■ パブリックコメント等について

■ 荒瀬ダムの底質土の成分分析結果について

図 熊本県企業局のホームページ

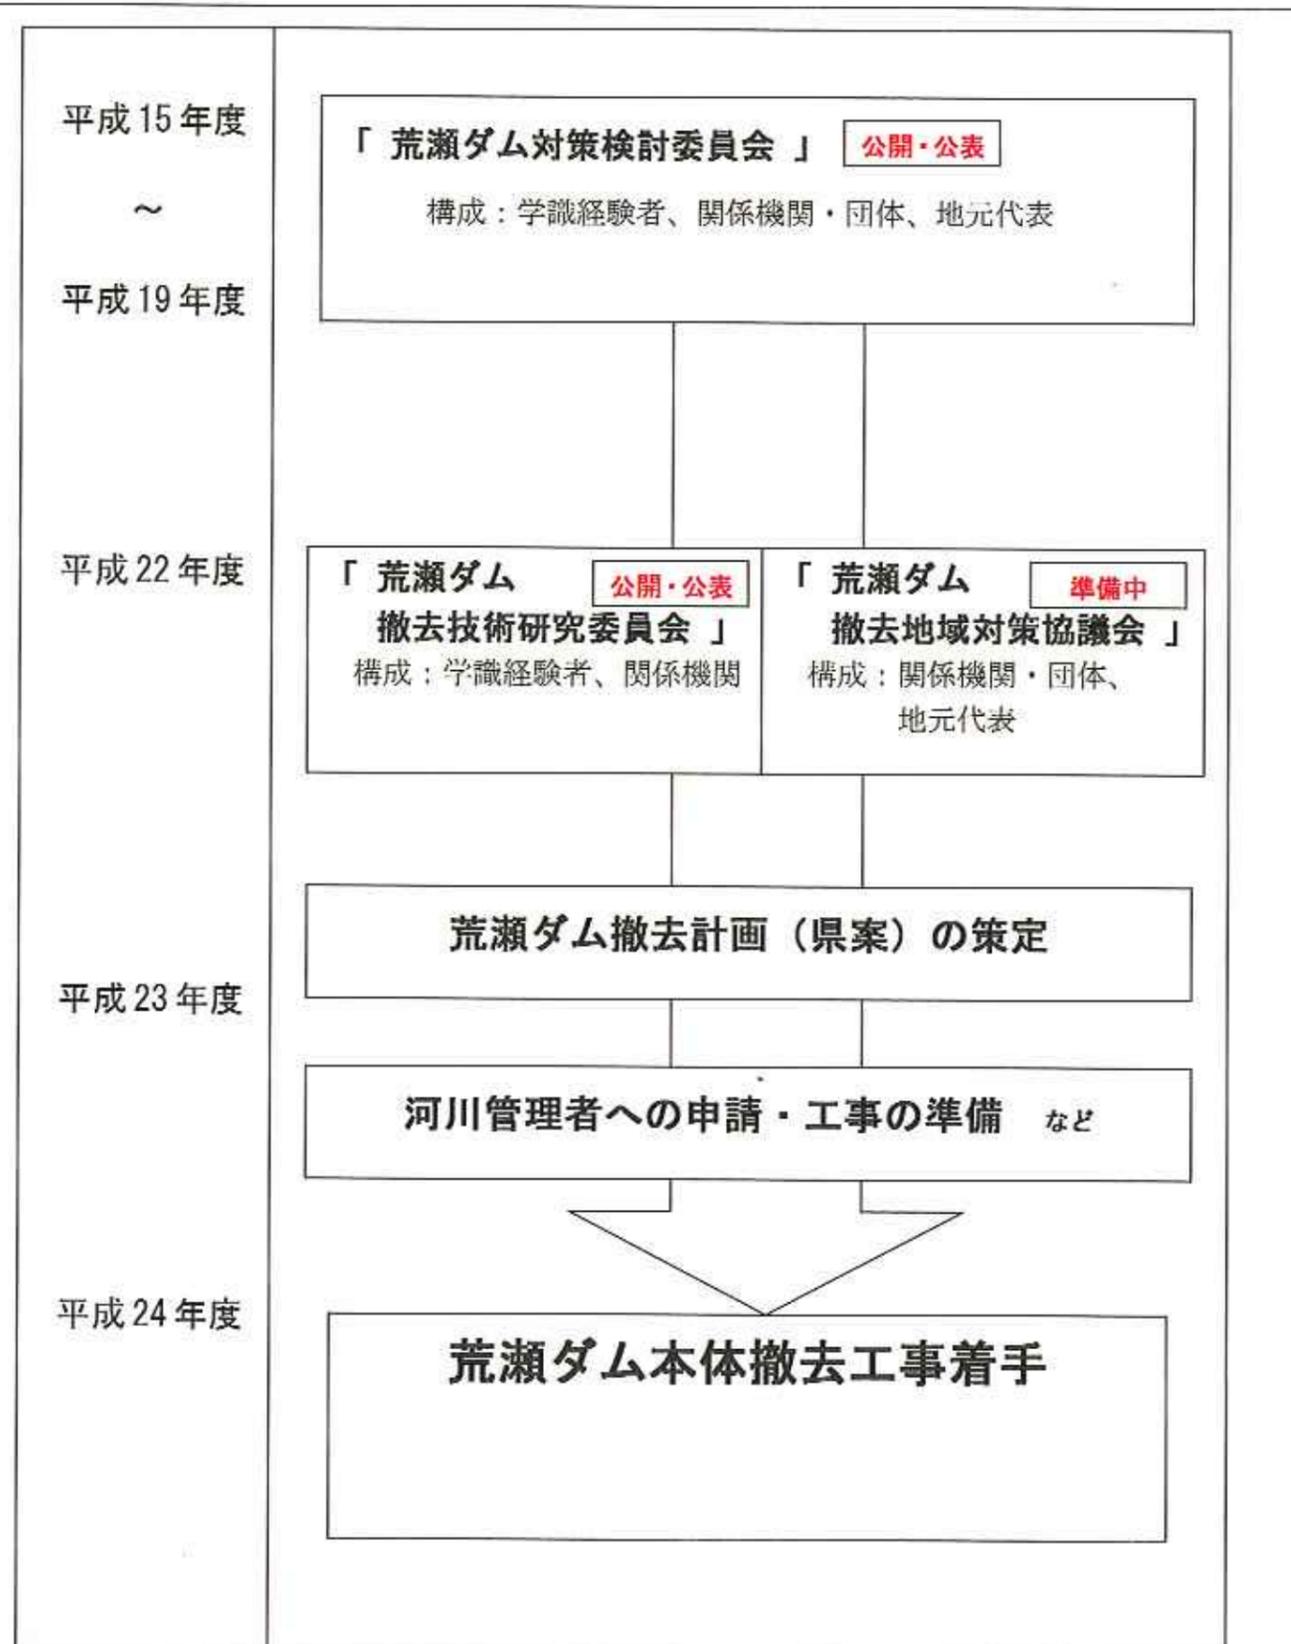
【意見 ⑳、㉑】

- ・パブコメをとることが可能であれば、検討できないか。
- ・流域住民や県民から、意見等の情報を得つつ進めていく体制が必要。

- ・本委員会の資料及び議事録等、荒瀬ダムの撤去に関する資料を熊本県ホームページに公表するとともに、撤去方法等についての御意見、御提案を募集する予定。

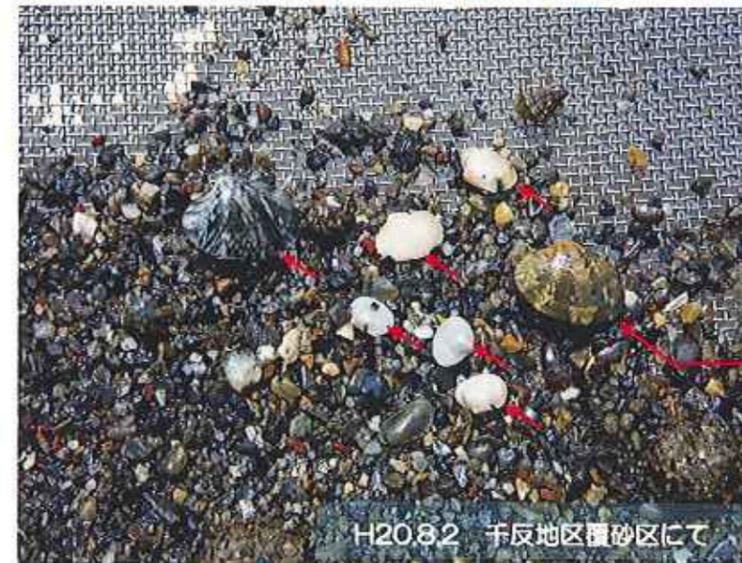
【意見⑳】 覆砂等プラスの効果事例について。

【対応方針】 荒瀬ダム堆砂の流域還元、有効利用を図っている覆砂事業においては、アサリ稚貝の着底効果が認められており、今後も関係機関と調整し利用促進を図っていく予定。

荒瀬ダムの堆砂を用いた覆砂区には、周辺漁場と比較してアサリ稚貝の着底効果がみられ、ダム堆砂の利活用が一定の効果を発揮している。なお、漁業者からは引き続き覆砂の要望が出されている。

## 荒瀬ダム貯水池平面図

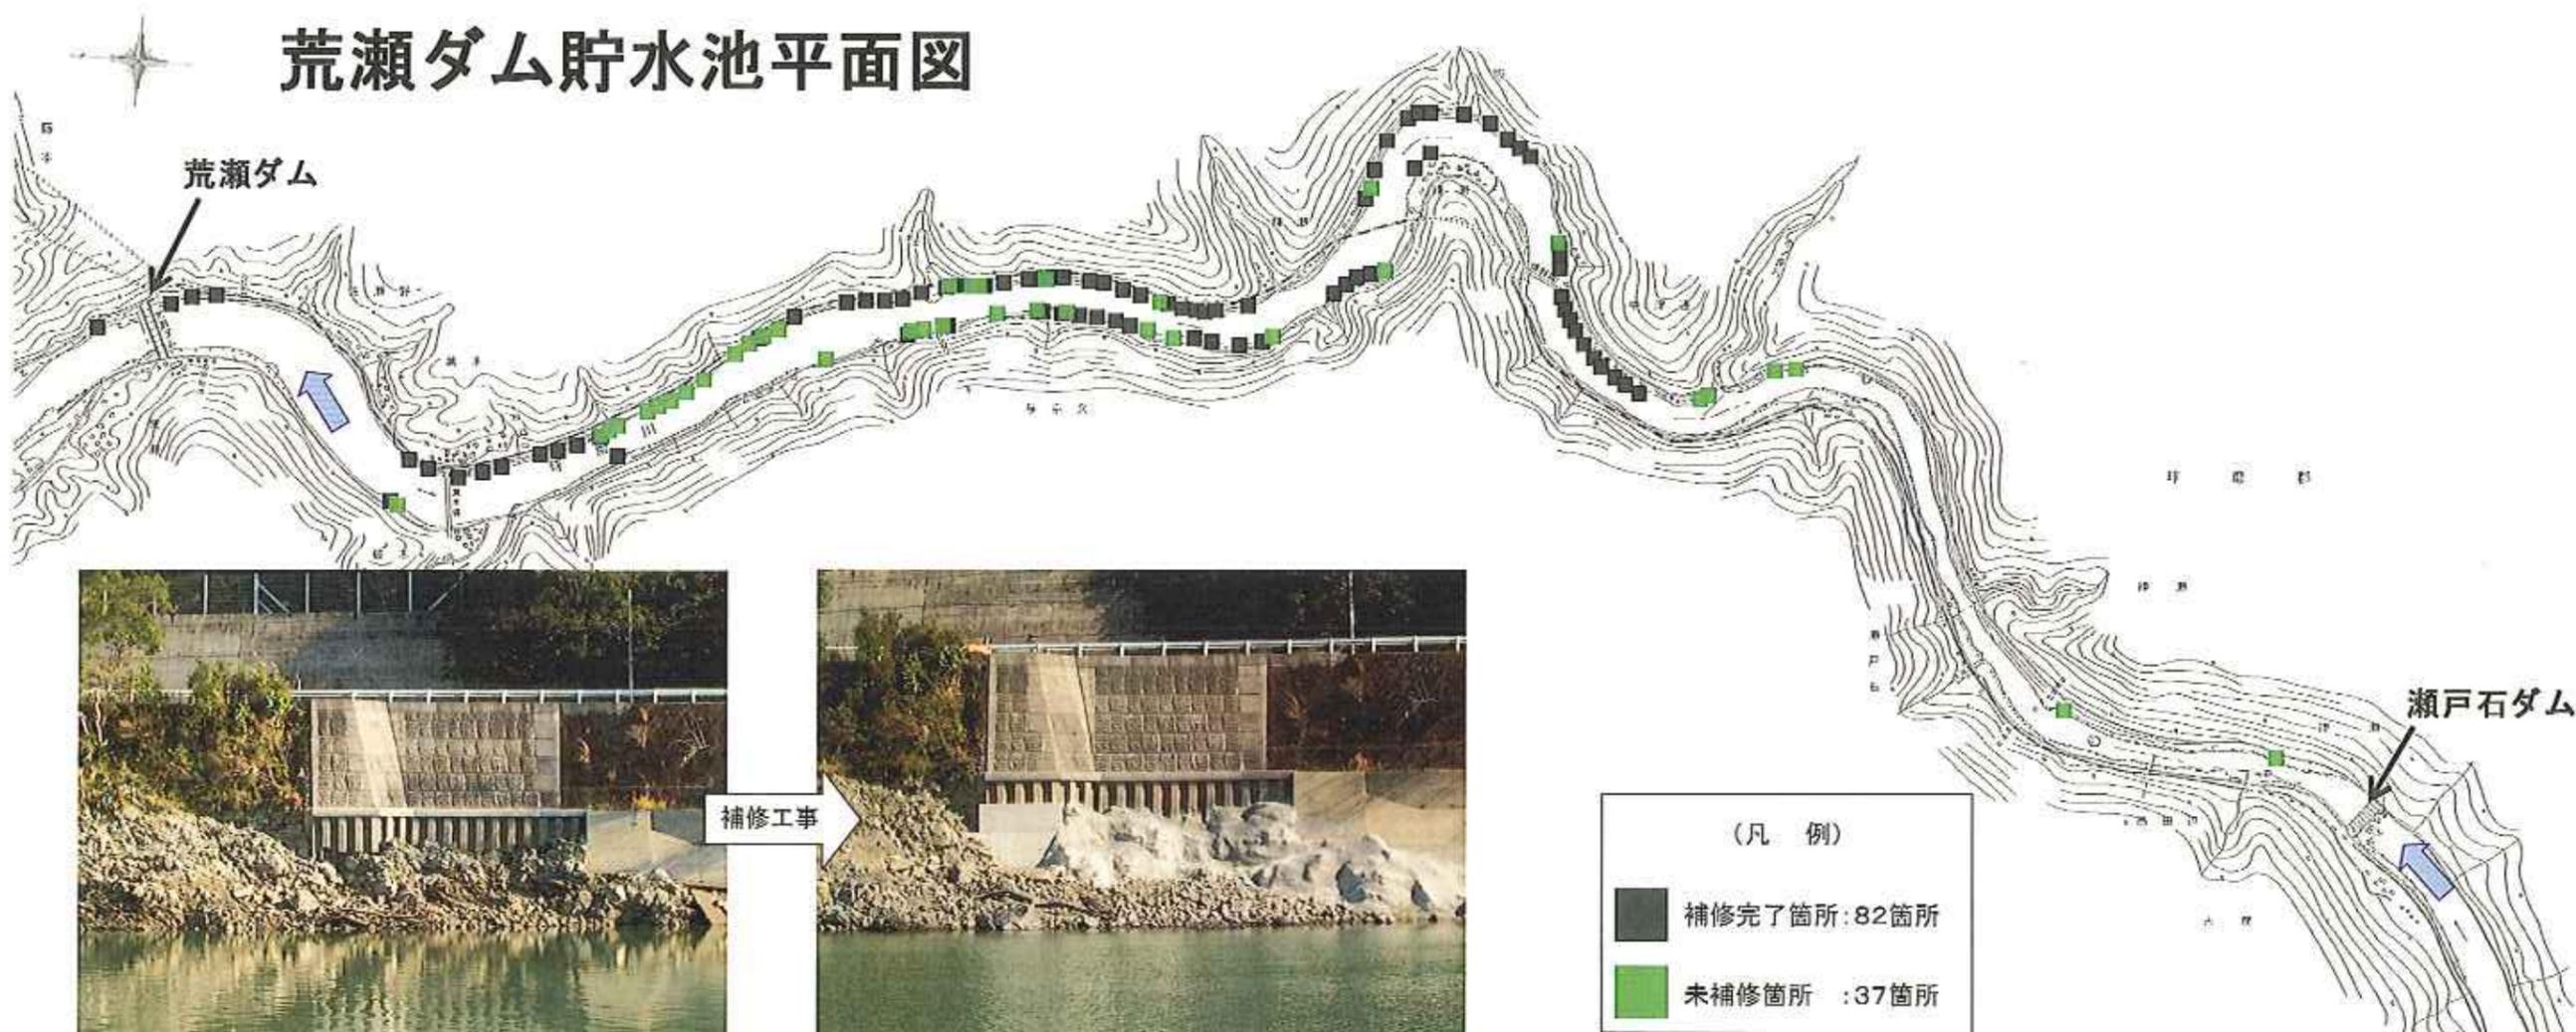
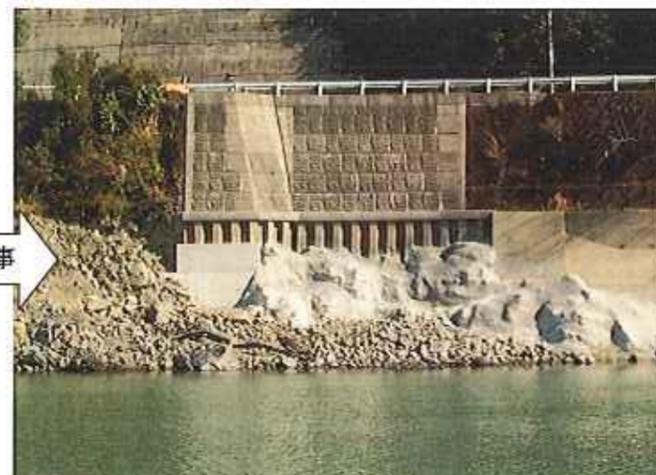
【意見 ②4】 ダム上流では、今後水位低下に伴う河床低下により河岸の不安定化が予想されるので護岸等の点検が必要。

- ・平成14年8月および平成15年2月の護岸調査では、55箇所、延長1,550mの要補修箇所を確認。その後新たに確認された27箇所も含め、平成21年度までに82箇所、延長2,545mの補修を実施。
- ・各管理者独自の点検のほか、河川管理者との合同点検、道路管理者との合同点検を毎年実施。今後も点検を継続し、各管理者と協議のうえ、順次未補修箇所の護岸補修を行っていく予定。水位低下による流速の増加等に伴い補強が必要な箇所については、管理者と協議のうえ対策を行う予定。

図 百済木川地形図

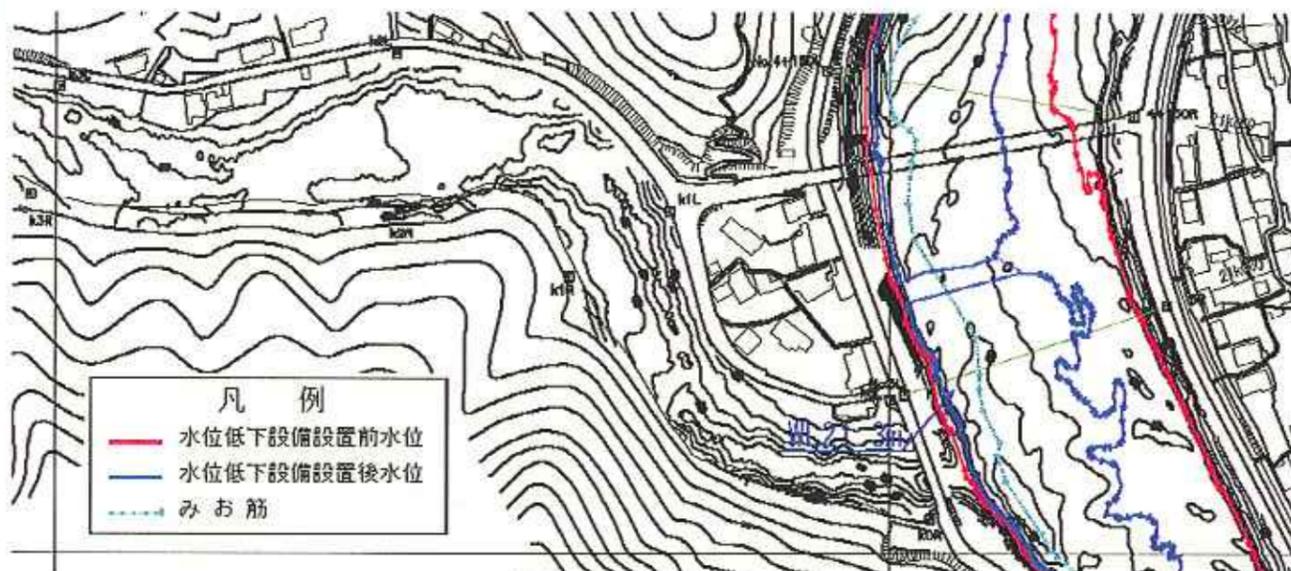
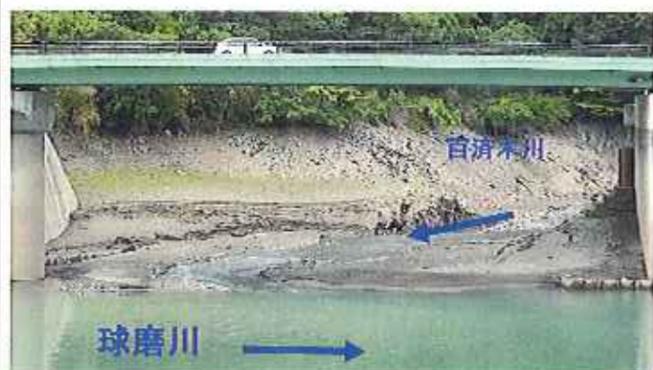
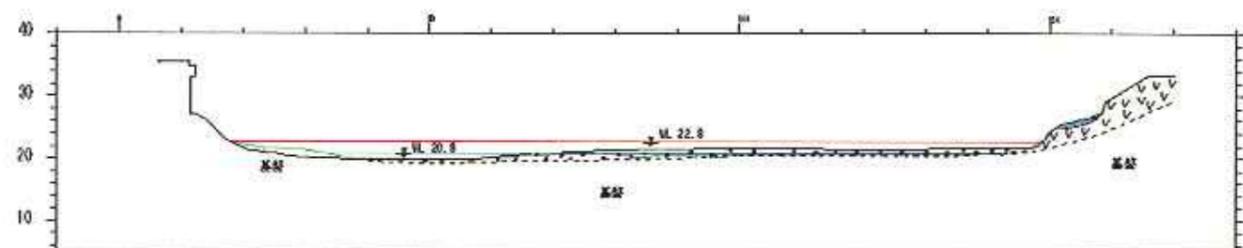
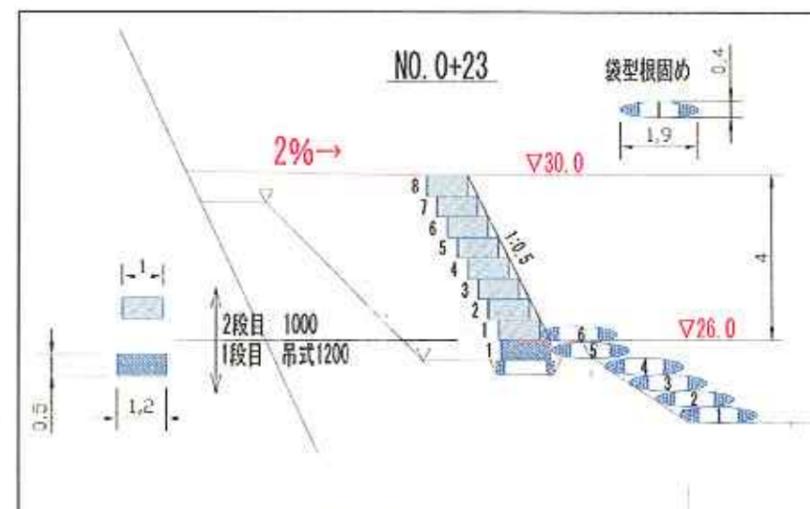
【意見 ⑳】 百済木川について、貯水池内水位が今後低下することの影響を受け、河床低下が予想される。河床変動計算と護岸安定性の検討が必要であろう。

【対応方針】 百済木川の護岸（県道）については、泥土除去に伴う基礎部の安定対策として、かごマットによる補強工事を実施したところ。今後、継続的にモニタリングを行い、必要に応じて道路管理者・河川管理者と協議し対策を講じていく。

図 ダム撤去方針における第1段階工程 (ダム撤去方針資料より)

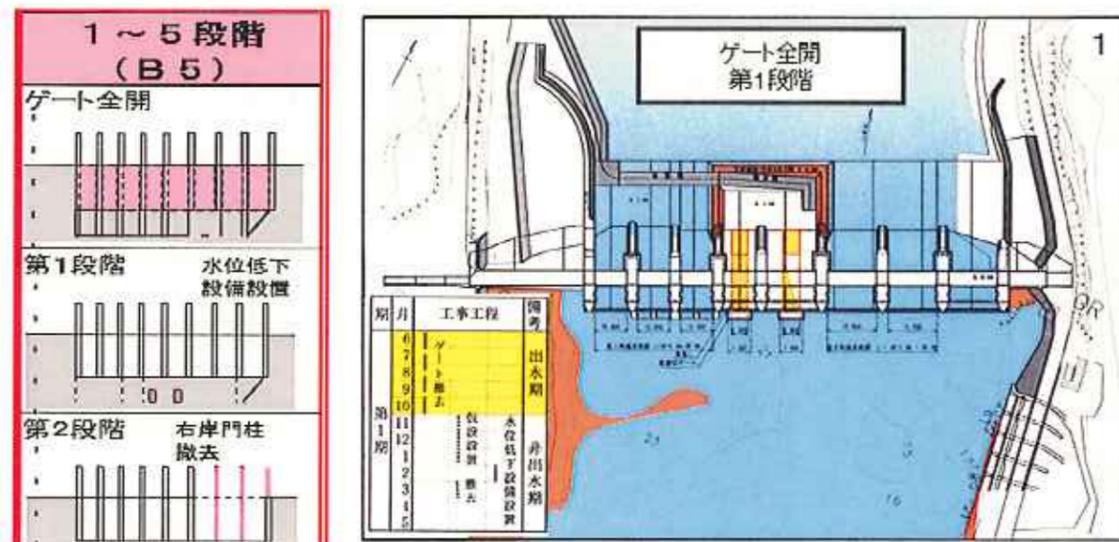
【意見 ⑳】越流状態で流し続けた場合、水位低下設備の削孔時の流水処理計画に変更が生じないか。

【対応方針】ゲート開放から水位低下設備設置までの期間が長くなっているが、水位低下設備設置までの仮設や流水処理計画については基本的に変更は生じない予定。

現在、既にゲートを全開とした状態になっており、① (ゲート全開) から② (ゲート2門を閉じる) までの期間が2年分長くなっているが、②以降の工程については、従来想定していた工程と条件は変わらない予定である。

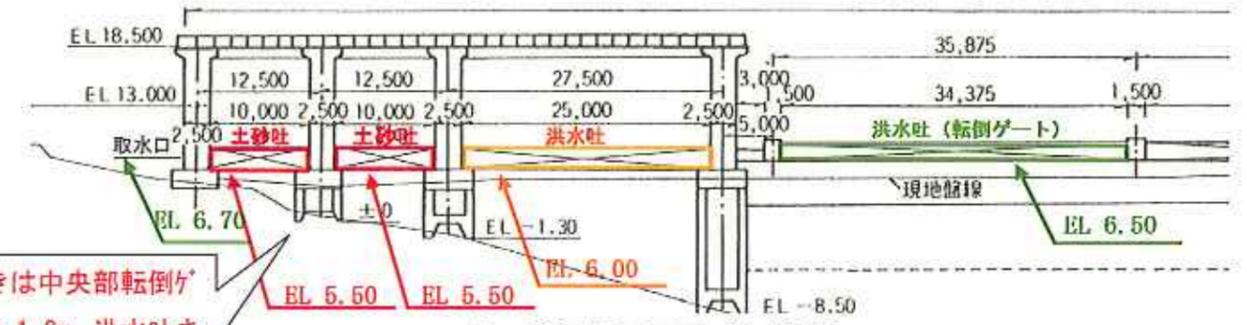
【意見 ⑳】土砂処理に関してはコスト縮減が可能なのではないか。

【対応方針】これまで、継続的に荒瀬ダムで除去した砂を覆砂事業に提供中。また、八代港の港湾事業等での利活用を図っており、引き続き有効利用、コスト縮減を図っていく。

今後も、覆砂事業や八代港内の港湾事業を中心に有効利用、コスト縮減を図っていく予定。土砂処理以外についても、コスト縮減の検討・協議を行う。

写真 右岸側土砂吐および洪水吐

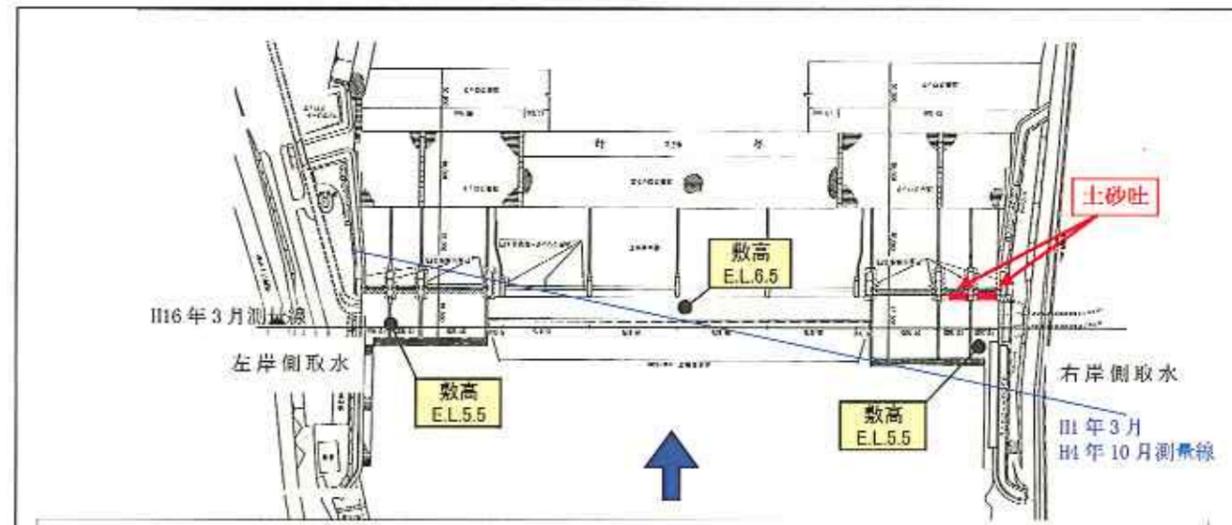
【意見 ⑳】洪水時の砂礫の流出において、下流にある遙拝堰の機能がその排出能力を有しているのか。

【対応方針】洪水時には左右岸両側にある洪水吐きゲートを開けることなどにより土砂を排出している。土砂吐きゲートの敷高が低い位置にあること、経年的に堰上流側の堆積がみられないことなどから、十分な排出機能を有しているものとする。

土砂吐きは中央部転倒ゲートよりも1.0m、洪水吐きゲートよりも0.5m低い構造となっている。

図 荒瀬ダムにおける堆砂量の経年変化

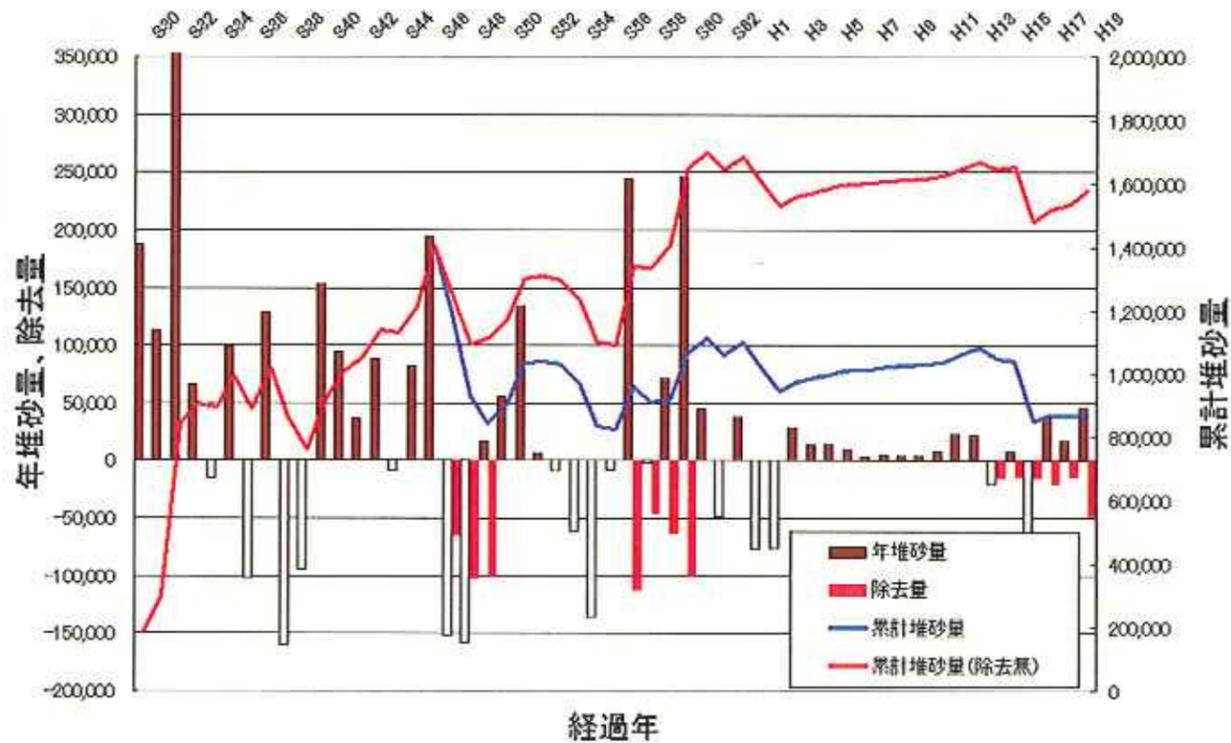
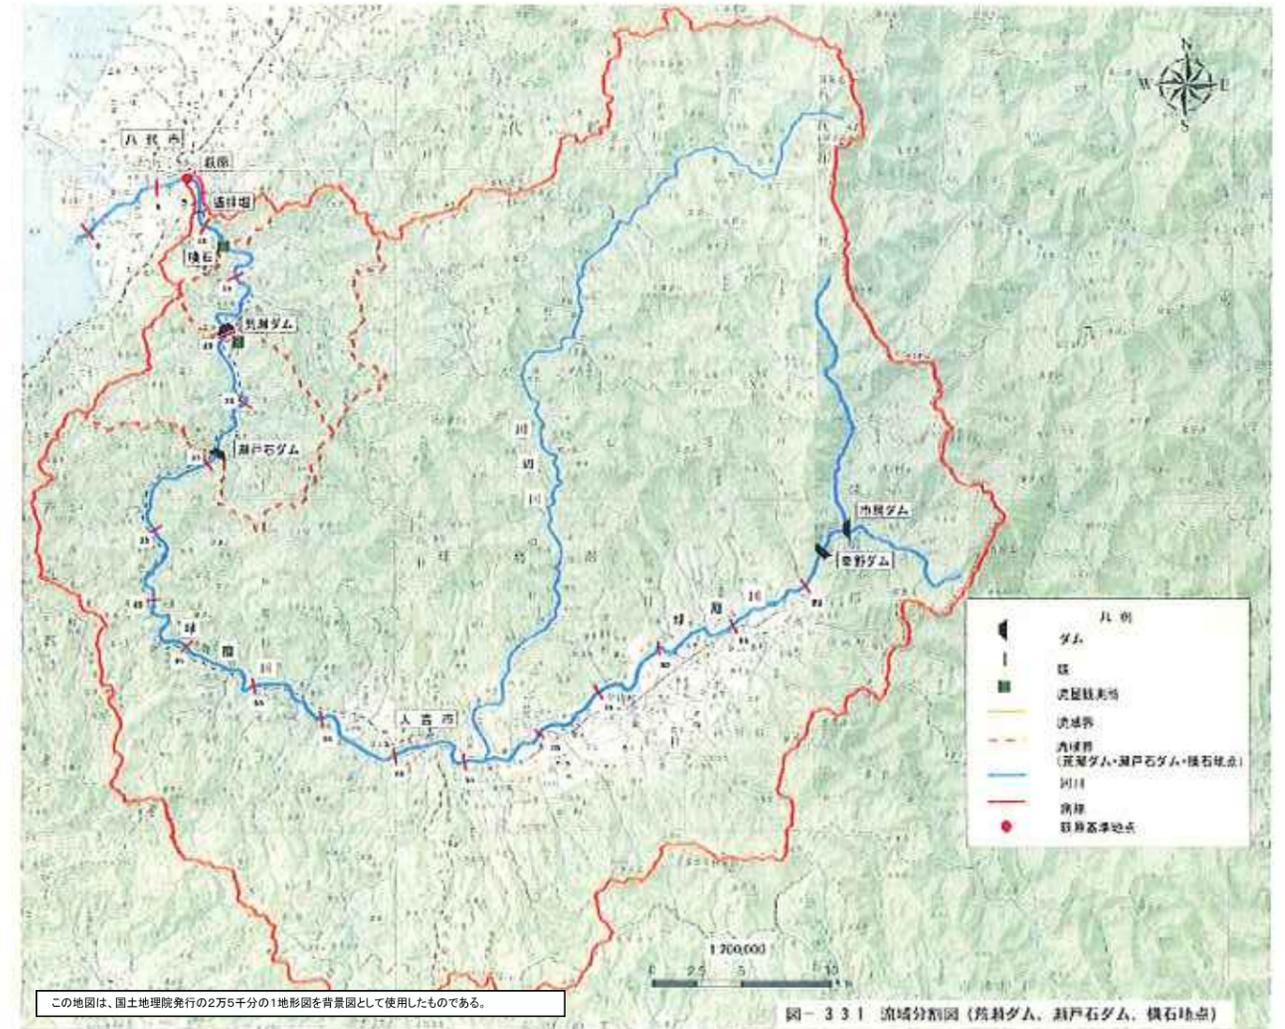
【意見⑳】 荒瀬ダムは砂防ダムとしての機能を果たしてきた。撤去後においては、流域全体を管理するという視点からの施策の展開が必要となる。

【対応方針】 ダム撤去方針(H18.3)において、貯水池内の砂・礫は自然流下を基本とし、ダム撤去に伴う土砂流域によって、下流河川の水位を上昇させないよう概ね10万m<sup>3</sup>の砂・礫を除去することとしている。今後は、関係機関との連携により適正な流砂系となるように努める。

貯水池内の砂・礫は自然流下を基本とするが、ダムから佐瀬野までにある約10万m<sup>3</sup>をダム本体越流部の撤去開始までに除去する予定である。
